INFORME TÉCNICO SOBRE LA DOCUMENTACIÓN APORTADA CON FECHA DE NOVIEMBRE DE 2007 POR EL AYUNTAMIENTO DE SEGOVIA PARA LA SUBSANACIÓN DE LAS DEFICIENCIAS EXPUESTAS EN LA ORDEN FOM/1360/2007, DE 20 DE AGOSTO QUE SUSPENDE LA APROBACIÓN DE LA REVISIÓN DEL PGOU DE SEGOVIA PARA SU ADAPTACIÓN A LA LEY Y AL REGLAMENTO DE URBANISMO DE CASTILLA Y LEÓN

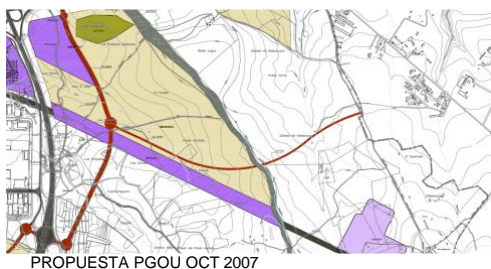
4. ÁMBITOS CONTRADICTORIOS CON LAS DOTSE: *El art 107 de la Normativa establece una serie de ámbitos (5) cuyas determinaciones del Plan General quedan condicionadas en su vigencia a la modificación de las Directrices de Ordenación de Segovia y Entorno -DOTSE- por incompatibilidad en su regulación, y mientras tanto, se establece para estas zonas el documento de las DOTSE como régimen normativo de aplicación transitoria. Los ámbitos que se recogen son los siguientes:*

Tres de los ámbitos propuestos (2. Crecimiento oriental de Zamarramala, 3. Altos del Parador y 5. Crecimiento sur de Revenga) corresponden con las zonas identificadas en la Orden de Suspensión, y por lo tanto, serían los ámbitos cuya aprobación definitiva sería suspendida en tanto no se procediese a modificar las DOTSE, y siempre que tal modificación permitiese desarrollar las determinaciones previstas.

Los otros dos ámbitos, aparentemente no encuentran su justificación en la subsanación de la documentación de acuerdo con la Orden de Suspensión, por lo que debería aclararse su inclusión en el presente apartado, y en caso de no corresponder con una subsanación o corrección directamente motivada por el cumplimiento de la citada Orden, no sería admisible por entenderse que son alteraciones que corresponden con un criterio de oportunidad.

El Ayuntamiento, en su informe urbanístico, declara que en el documento aprobado provisionalmente ya se recogía la contradicción con las DOTSE en estos cinco ámbitos y la afección visual de los otros dos ámbitos a la protección visual de las DOTSE, y fundamenta la propuesta en su carácter de dotaciones públicas esenciales para el modelo territorial, como es el nuevo cementerio y la ampliación del sistema general del Parque del Pinarillo.
